COMMUNAUTE DE COMMUNES DU PAYS D'OLMES
CONSEIL COMMUNAUTAIRE
SEANCE DU DATE 20 DECEMBRE 2017

OBJET : PRESCRIPTION D'UN PLAN LOCAL D'URBANISME INTERCOMMUNAL, DEFINITION DES OBJECTIFS POURSUIVIS ET ARRET DES MODALITES DE LA CONCERTATION.

Le Plan Local d'Urbanisme intercommunal (PLUi) de la CCPO a été arrêté en Conseil Communautaire le 14 décembre 2022. Cette étape marquait la validation du projet par les élus du territoire.

Volume 2 : ANNEXES

Capture d'écran version PLUi 2^{ème} arrêt

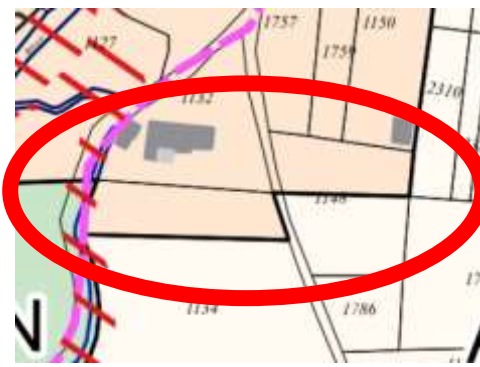
Recommandation REC1 (doléance n°46) : Classer partie de la parcelle A1148 en UB

Capture d'écran version PLUi 2^{ème} arrêt

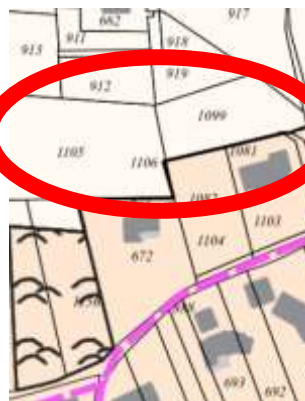
Recommandation REC1 (doléance n°96) : Classer en UB une partie des parcelles 1105 et 1099

Modification apportée : Règlement graphique : La partie sud des parcelles (au sud de la voirie qui n'apparaît pas sur le cadastre, voir photographie aérienne) a été placée en UB2 pour répondre à la demande.

Capture d'écran OAP n°8 PLUi appro

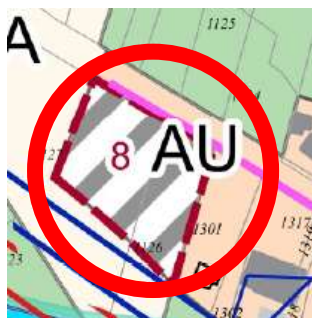
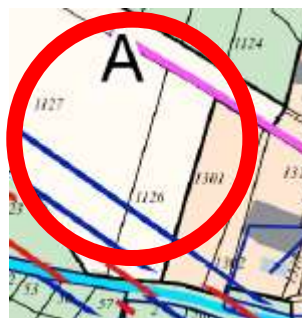
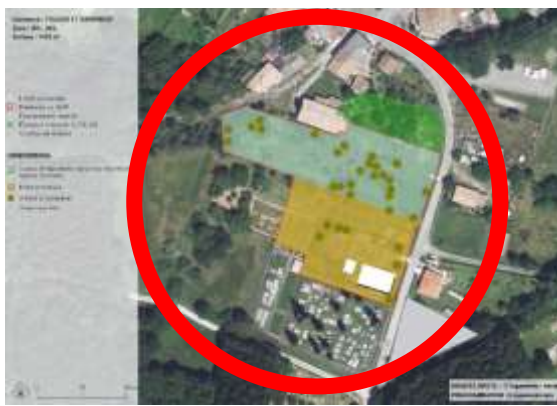
Recommandation REC1 (doléance n°17-20 & 76 et 19-28) : Diminuer l'OAP 7 et réintégrer l'OAP 9

Modification apportée : Règlement graphique : Réintégration de l'ancienne OAP n°9 (OAP n°8 dans le PLUi appro) sur ce secteur déjà viabilisé, pour une constructibilité de 3 logements sur une surface de 2583m² pour répondre à la demande (doléances 17-20 & 76) + diminution de l'OAP n°7 pour répondre à la demande (doléances 19-28).

Incidence PLUi : +2583m² pour l'OAP n°8 et -3832m² pour l'OAP n°7 soit une diminution totale de -1334m² de surfaces consommées

Capture d'écran version PLUi 2^{ème} arrêt

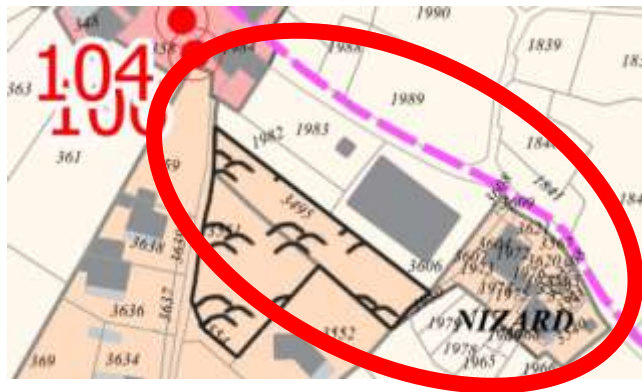
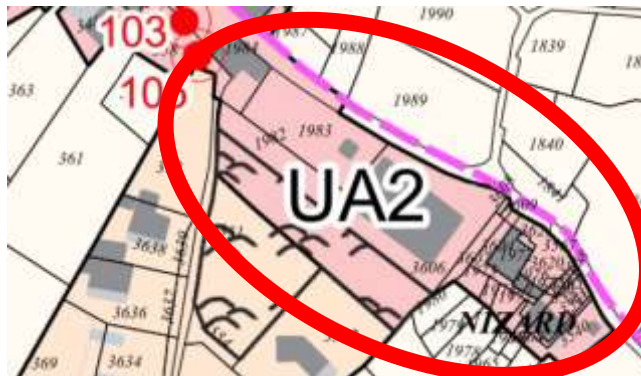
Recommandation REC1 (doléance n°108) : Classer en A les parcelles A344, A3606, A3495, A1982, A1983

Modification apportée : Règlement graphique : classement des parcelles concernées par la demande en A, et pour une logique de continuité, classement du hameau de Nizard adjacent en UB2 (aucun changement des règles de constructibilité entre les deux règlements)

Incidence PLUi : -4621m² de surfaces consommées

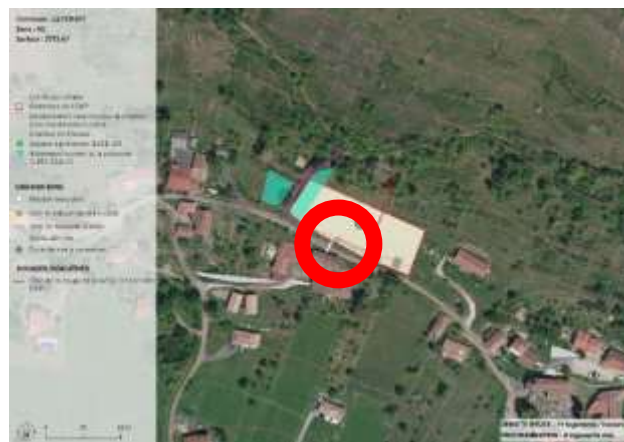
Recommandation REC1 (doléance n°78) : Modifier l'OAP 22

Modification apportée : OAP : Modification de l'accès sur la rue du Sentier Cathare pour l'OAP 24 (anciennement OAP 22 sur le PLUi 2^{ème} arrêt)

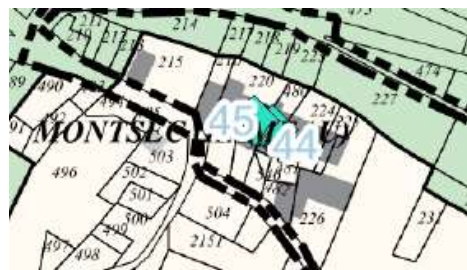
Recommandation REC1 (observation CE-SJ01) : Classement hameau de Montsec

Modification apportée : Règlement graphique et écrit : Le hameau de Montsec (ensemble bâti composé de plus de 5 habitations) classé au PLUi 2^{ème} arrêt en A a été placé dans une nouvelle zone dénommée Ah « zones hameaux » où les évolutions sont limitées à la reconstruction à l'identique des bâtiments identifiés, et à l'extension dans la limite de 30% en plus de surface de plancher par rapport à l'existant en date d'approbation du PLUi et de ne pas dépasser 100m² de surface de plancher (existante + nouvelles). Ces possibilités ne doivent pas porter atteinte à la qualité environnementale, paysagère et aux activités agricoles, et sous réserve que les réseaux en place soient suffisamment dimensionnés (adduction en eau potable et en électricité).

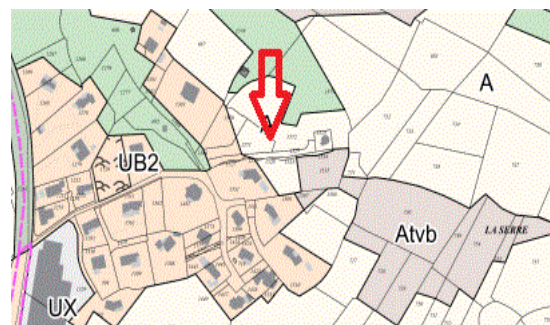
Nous refusons ce zonage aberrant qui place nos logements actuel et futur en zone A. Nous souhaitons rester en zone U.

Dufrenne Yves et Emmanuelle déclarent « Ceci est un complément à la contribution n°94.

Nous avons acheté la parcelle A 1570 en 2021 avec comme projet d'y construire une maison mitoyenne avec nos amis M. et Mme Mangianti, propriétaires de la parcelle A 1571. Notre terrain a déjà été terrassé et pré-viabilisé. Nous ne comprenons pas ce projet de PLU qui ne suit pas le contour des terrains constructibles déjà bornés, qui diminue drastiquement la partie constructible de notre terrain et qui réduit à néant notre projet initial. Si ce nouveau contour de PLU passait, nous perdriions également tout l'argent investi dans ce terrain constructible qui n'aurait presque plus de valeur ».

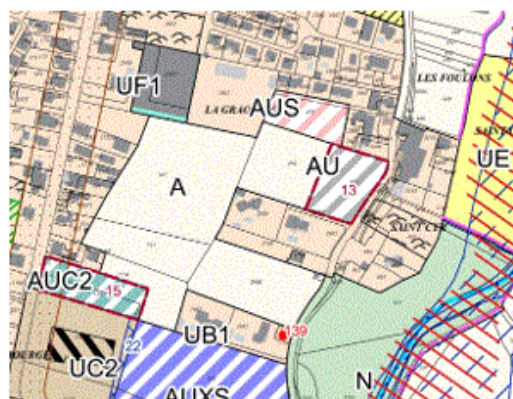
La réponse de la CCPO n'est guère recevable. Tout d'abord l'ER11 décrit en page 13 de l'atlas 1D3 : « *création d'un poumon vert comprenant un espace public avec aire de jeux* » soit 8 mots pour une emprise de 9007 m² n'est fondamentalement pas justifié, soit une insécurité juridique prévisible. Une petite commune rurale sans habitat collectif n'a certainement pas les mêmes besoins « d'espaces verts » qu'une métropole remplie de buildings. La CE demande le retrait de cet ER **cela fait l'objet d'une réserve.**

Ensuite les engagements passés de la commune ont amené la requérante à autoriser l'implantation d'un transformateur EDF sur ses parcelles en vue d'une urbanisation future confirmée par les différents CU antérieurs au projet de PLUi. Le changement de dénomination d'un « poumon vert » en « espace vert urbain » révèle la vacuité de l'argument. La parcelle 1364 mitoyenne n'est pas classée en zone N, soit une rupture d'égalité entre des propriétaires placés dans la même situation. Enfin cet « espace vert » est enclavé dans une zone urbaine pavillonnaire peu propice à des aires de jeux bruyants. Il semble que cette « affaire » ne relève pas seulement d'une question d'urbanisme car les dents creuses que sont ces 2 parcelles devraient être prioritairement urbanisées suivant l'axe 3 du PADD ! La CE estime que les parcelles C1801 et C1803 doivent être classées en AU, **cela fait l'objet d'une réserve.**

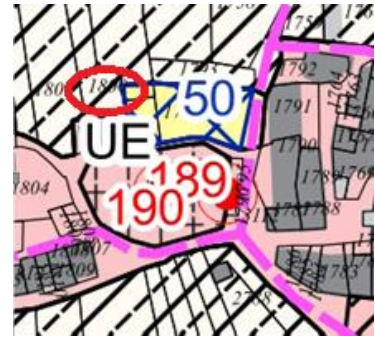
SENTENAC Gilbert déclare : Je m'oppose à l'éventuel création du parking au nord du cimetière UE ER50 (largeur de voie, pente, pas de trottoirs, empreinte écologique destruction d'un espace vert). Parking actuel suffisant ; Stationnement privé déjà existant, Aucune gêne de circulation actuelle. Nuisance visuelle et sonore pour les 3 maisons exposées et concernées par ce parking ».

SESOSTRIS Florence déclare « Je m'oppose à l'éventuel création du parking au nord du cimetière UE ER50 (largeur de voie, pente, pas de trottoirs, empreinte écologique destruction d'un espace vert). Parking actuel suffisant ; Stationnement privé déjà existant, Aucune gêne de circulation actuelle. Nuisance visuelle et sonore pour les 3 maisons exposées et concernées par ce parking.

CE-TA01

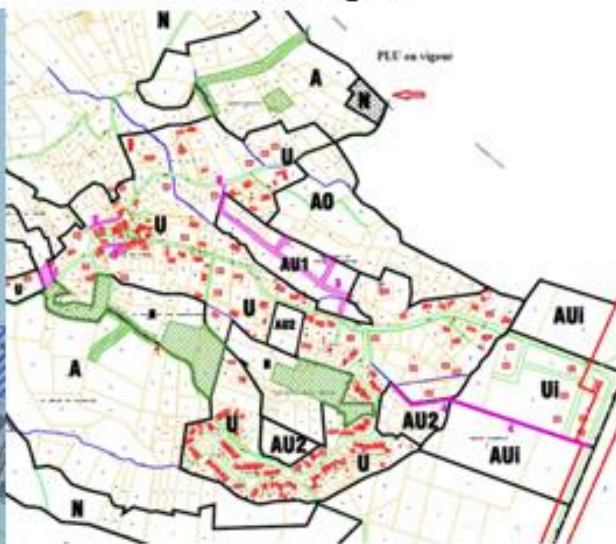
La comparaison du PLU en vigueur et du projet de PLUi suscite des questionnements.

Le projet de PLUi de Tabre reprend pratiquement à l'identique le PLU en vigueur. Il y a cependant des retraits de constructibilité qui devraient être pris en compte en « négatif » dans le bilan final (parcelles identifiées par un petit rond violet en zone urbaine requalifiée A ou N dans le PLUi).
